Contribution des Associations Cyclables de Clermont

Au projet inspiRe

mars 2021

Etude enquête publique Inspire Vélo-Cité 63

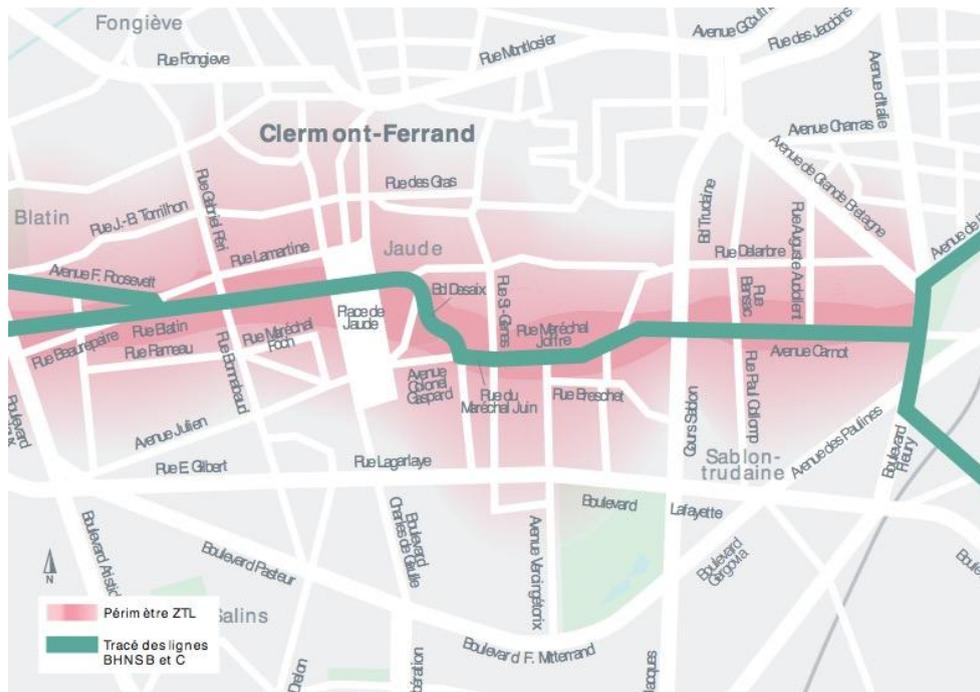
Par contre, l'itinéraire retour est interdit à la circulation des cycles qui sont réglementairement censés emprunter l'itinéraire en rouge ci-dessus.

Or, cet itinéraire 'retour' est :

- 45% plus long (650m au lieu de 450m)
- avec un fort dénivelé (pente entre 3% et 7% au lieu d'un faux plat entre 1% et 3% pour l'itinéraire direct)
- plus dangereux, car l'avenue d'Italie est configurée en "autoroute urbaine" (2 voies descendantes en sens unique propices aux excès de vitesse des véhicules motorisés)

Figure 61 : Profil d'insertion du projet de BHNS sur la rue Blatin entre le boulevard Berthelot et l'avenue Franklin Roosevelt

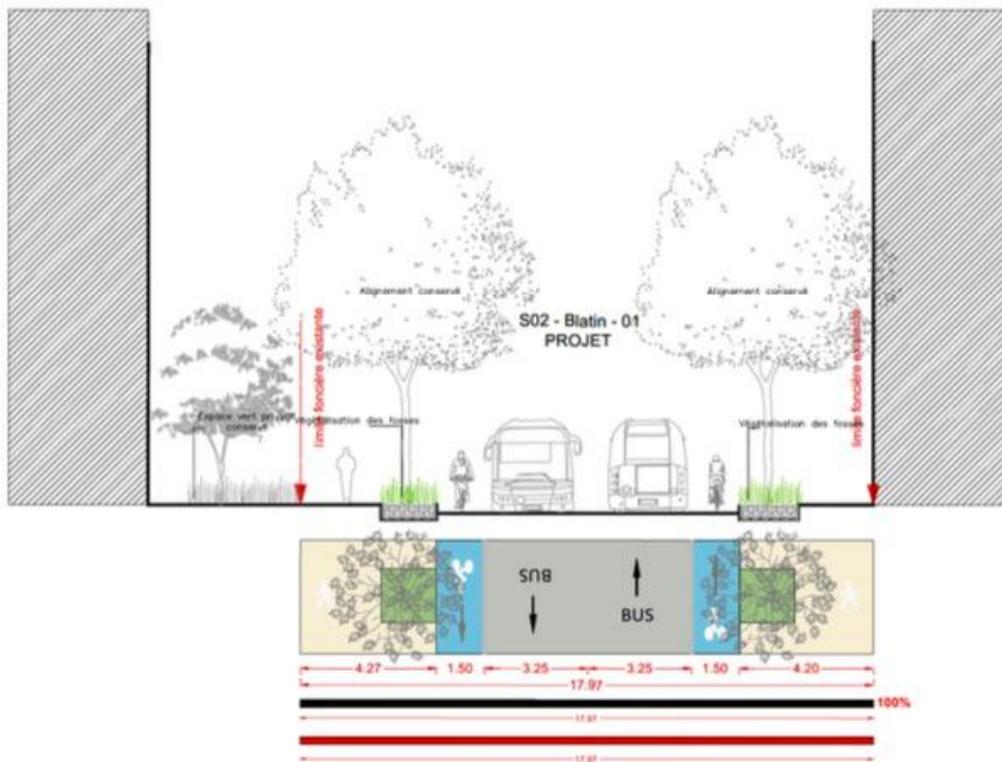
Quand ce sera possible, entre 2 pistes cyclables uni-directionnelles ou une piste cyclable bi-directionnelle, nous souhaitons essayer de travailler / privilégier autant que possible 2 pistes uni-directionnelles de chaque côté de la chaussée (soit BHNS soit VL):

Les traversées de la voies motorisées sont alors plus intuitives pour les cyclistes (moins de risque d'accident).

Exemple unidirectionnels Rue Blatin, où il y a une la logique des « cotés » de la rue avec les commerces qui est bien pensée.

Figure 93 : Profil d'insertion du projet de BHNS sur la rue de l'Oradou après le carrefour avec la rue Proudhon en direction de Courmon d'Auvergne

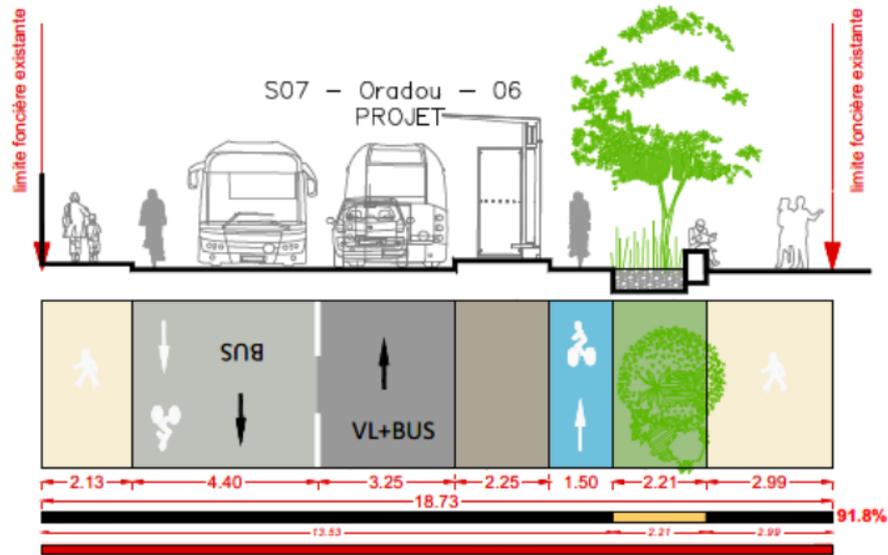
- avenue de l'URSS ?
- rue de l'Oradou ? (Cf doc C., figure 93 page 92, voie bus + voie vélo au lieu de voie partagée ?)

Figure 41 : Profil projeté sur la variante B - Rue Gutenberg

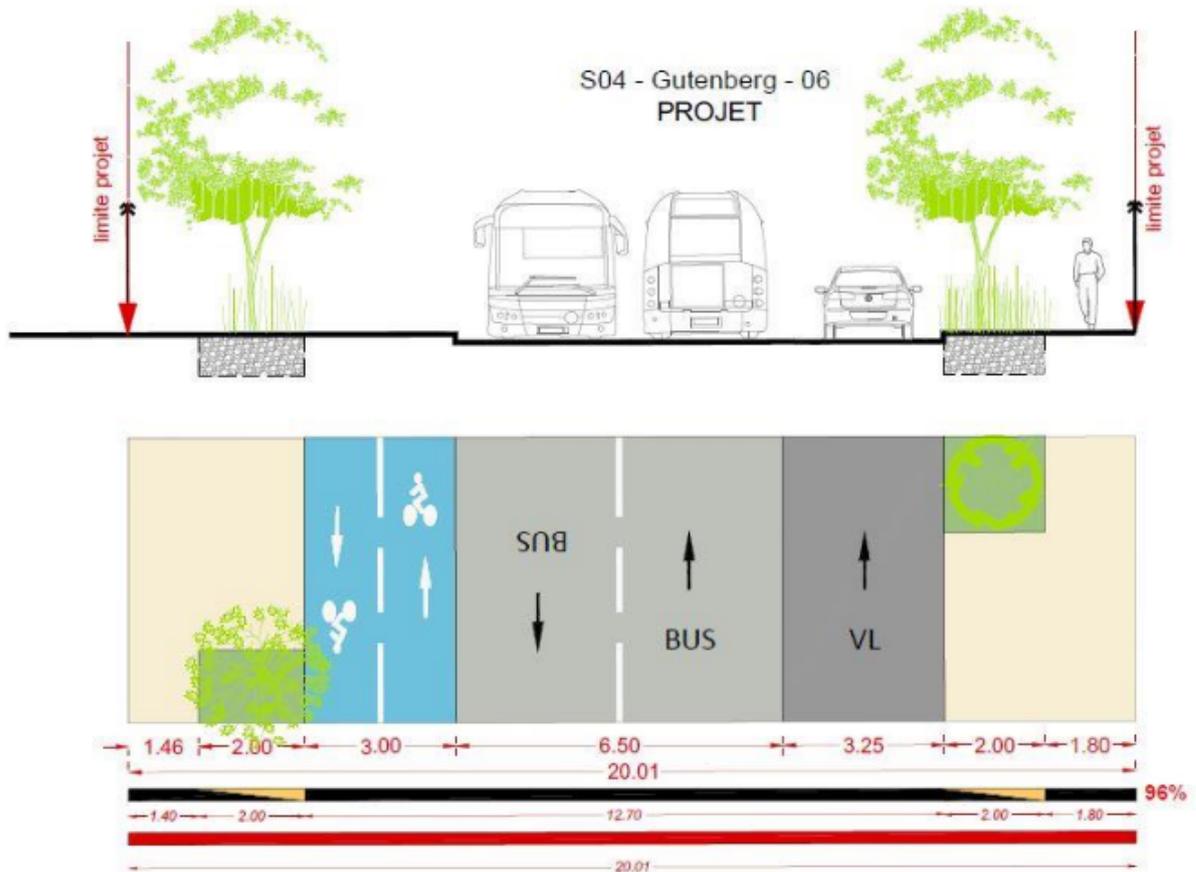
- traversée du Brézet (pareil pour l'idée de 2 uni-dir, plutôt qu'une bi-dir, mais là on peut imaginer que les dessertes de chaque « coté » sont moins primordiales que la traversée sur la longueur et sécurité (plus risque de GCUM par camion...) doc C, page 61 :

Figure 85 : Profil d'insertion du projet de BHNS sur l'avenue Berthelot Nord au Nord du carrefour avec la rue Blatin

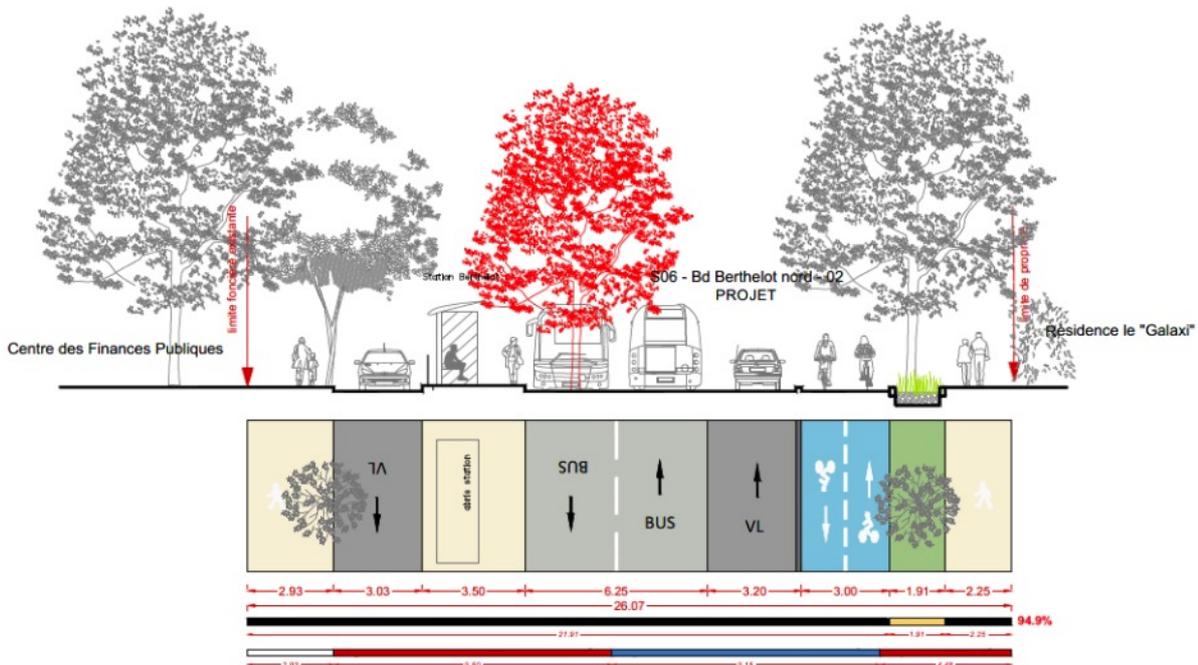
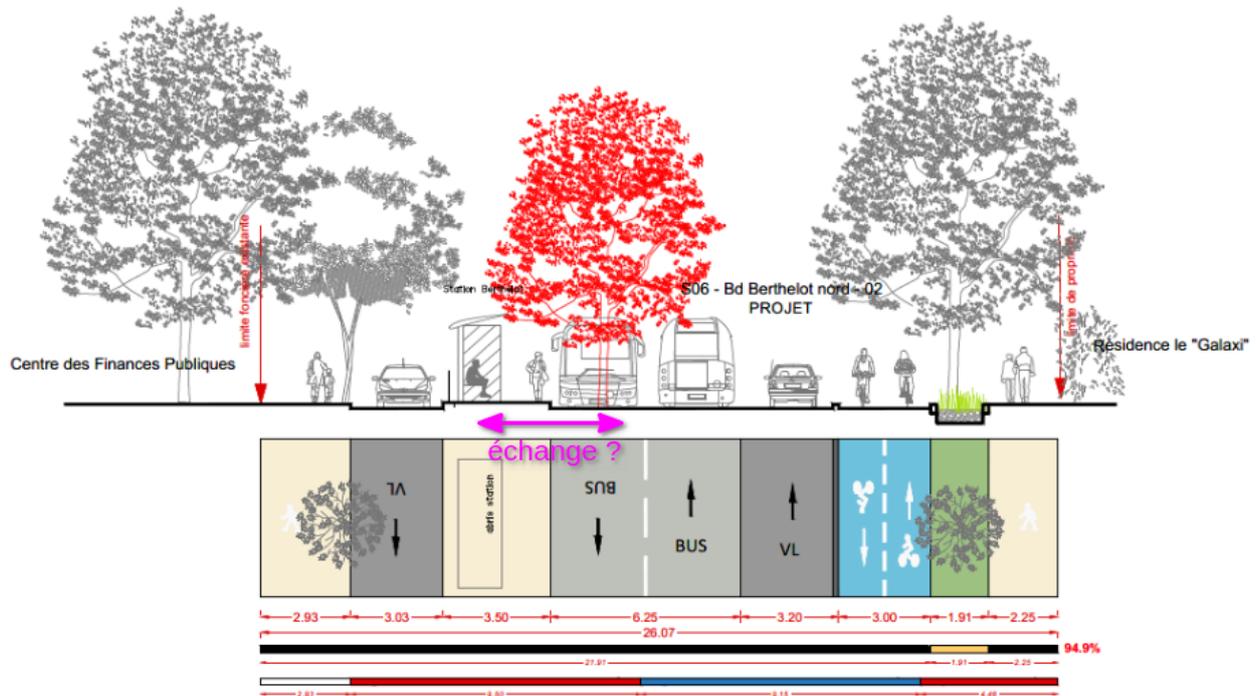
Est il possible de conserver les arbres au milieu de la rue ?

Par exemple en décalant la voie de bus Ouest à coté de la voie VL, et en positionnant les arrêts de bus entre les arbres ?

Figure 29 : Coupe de l'ouvrage modifié avec une passerelle indépendante dédiée aux piétons

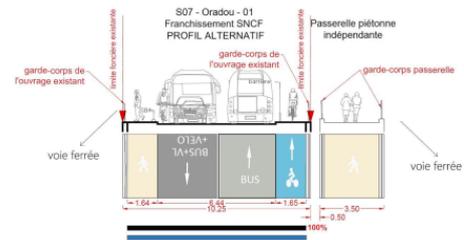
Il semble que le scénario retenu soit une piste cyclable unidirectionnelle ?

Ref : doc D, page 19

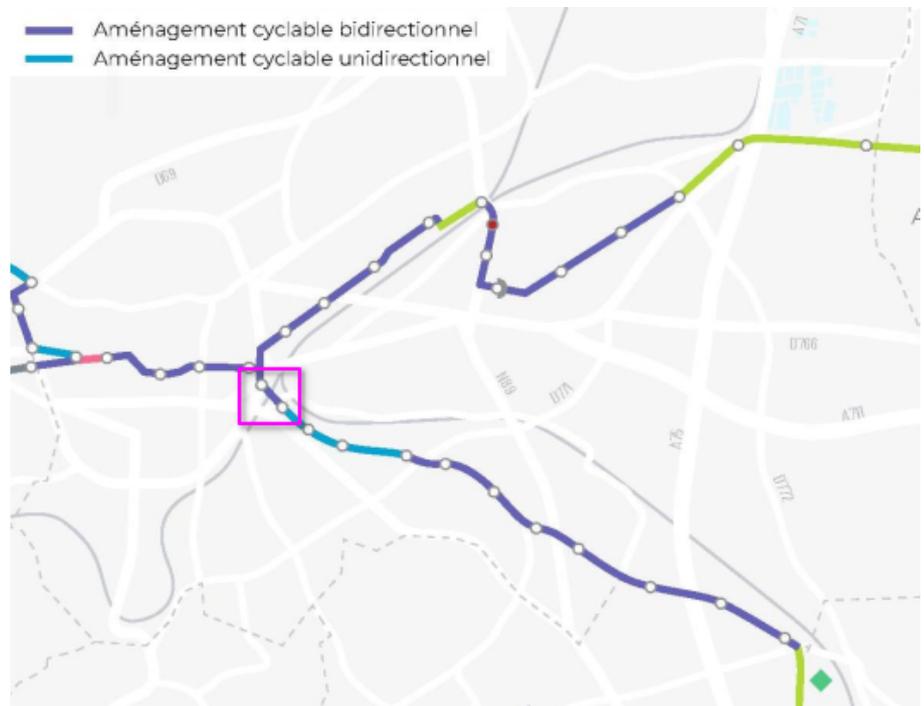
Mais sur la carte ci dessus, le passage est matérialisé en bidir cyclistes ?

La bidir serait à priori coté Nord (sens descendant)

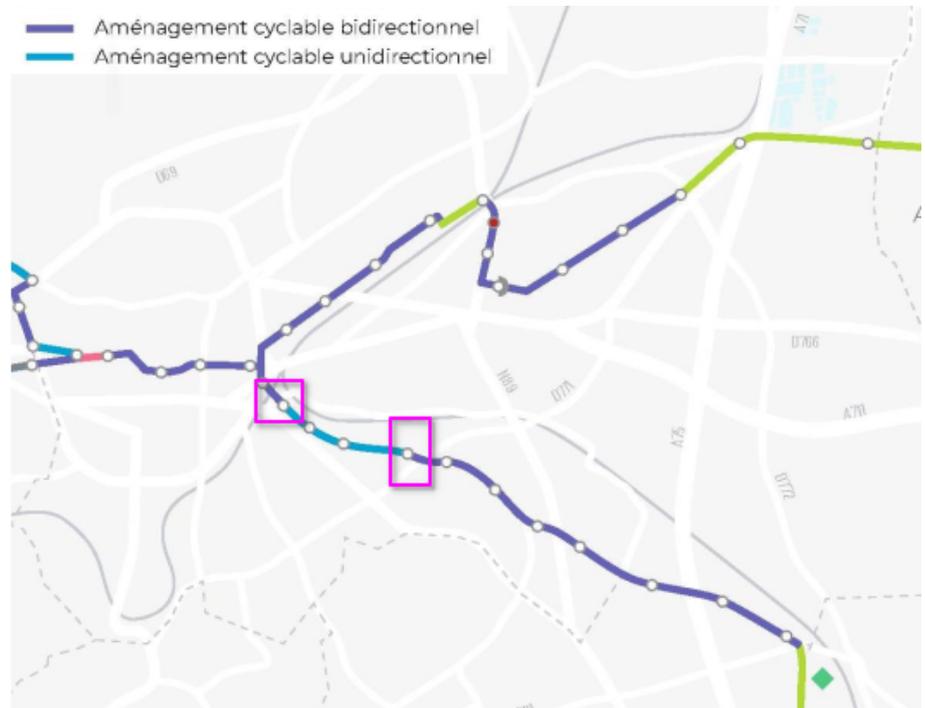
Comment est il prévu de gérer la traversée des voies pour rejoindre la bande unidirectionnelle montante ? (cf cadres violets ci dessus)

Boulevard St Jean

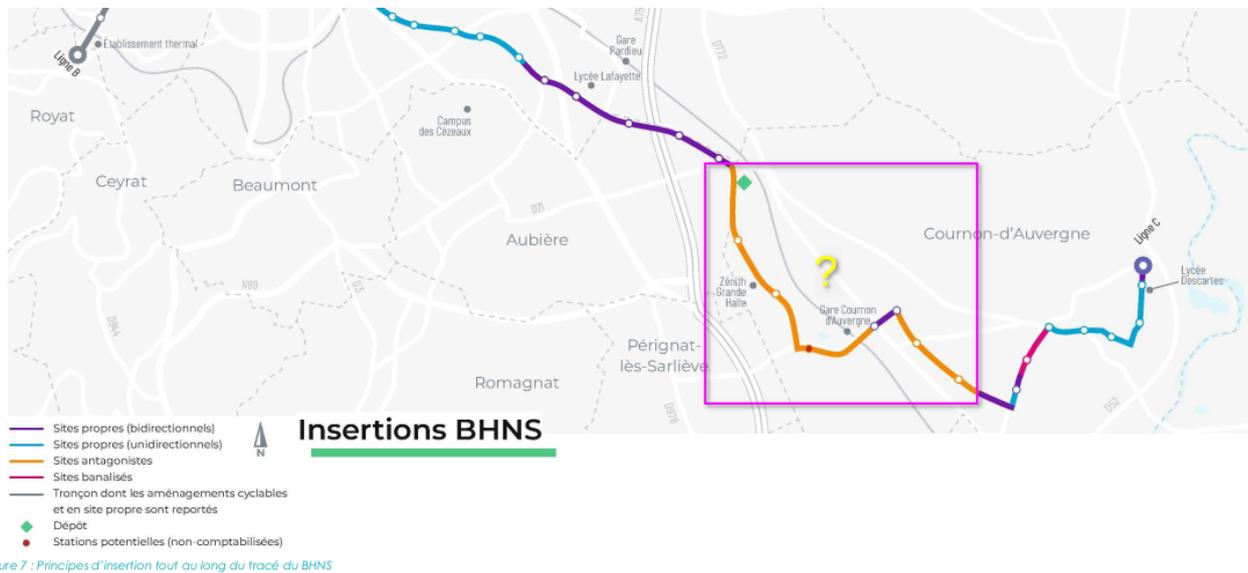
- Quid des cheminements piétons et cycles sous la voie ferrée ? (aujourd'hui très dangereux)
 - Un passage dédié pour les piétons (avec un trottoir de largeur réglementaire, contrairement à aujourd'hui)
 - ainsi que la continuité de la piste cyclable bidirectionnelle nous semblent indispensables
- Risque de "goulot d'étranglement" pour les automobilistes lors du passage 2 fois 2 voies vers 2 fois une voie au niveau du Boulevard St Jean (segment de 750m).

- Pour favoriser le report modal et le report vers l'A71/A75, est-il possible de passer le Boulevard Léon Jouhaux au Nord et le boulevard Jean Moulin au Sud en 2 fois 1 voie également ?
- Cela pourrait se faire rapidement en transformant les 2 voies de gauche (coté ouest) en trottoir + piste cyclable transitoire, puis en aménageant deux parcs linéaires (comme fait à Riom dans le cadre de la requalification de la RD 2029 (<https://www.ville-riom.fr/amenager/travaux/amenagements-de-l-entree-de-ville.html>))

Figure 47 : Coupe transversale droite B de l'existant et du projet de l'ouvrage de franchissement de la voie ferrée au niveau de l'avenue Maréchal Leclerc à Cournon-d'Auvergne prévue à ce stade des études

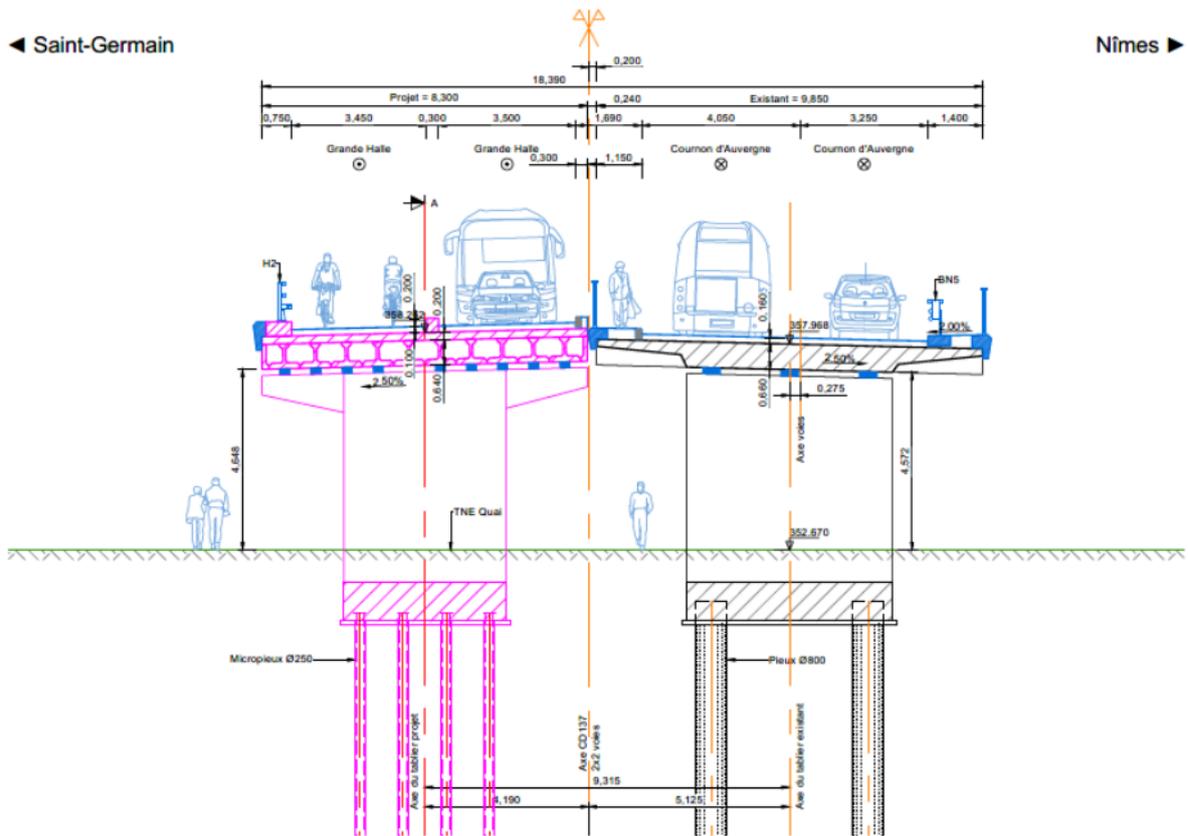
Quels serait le délai de réalisation ? Quels éléments sur la faisabilité technique ?
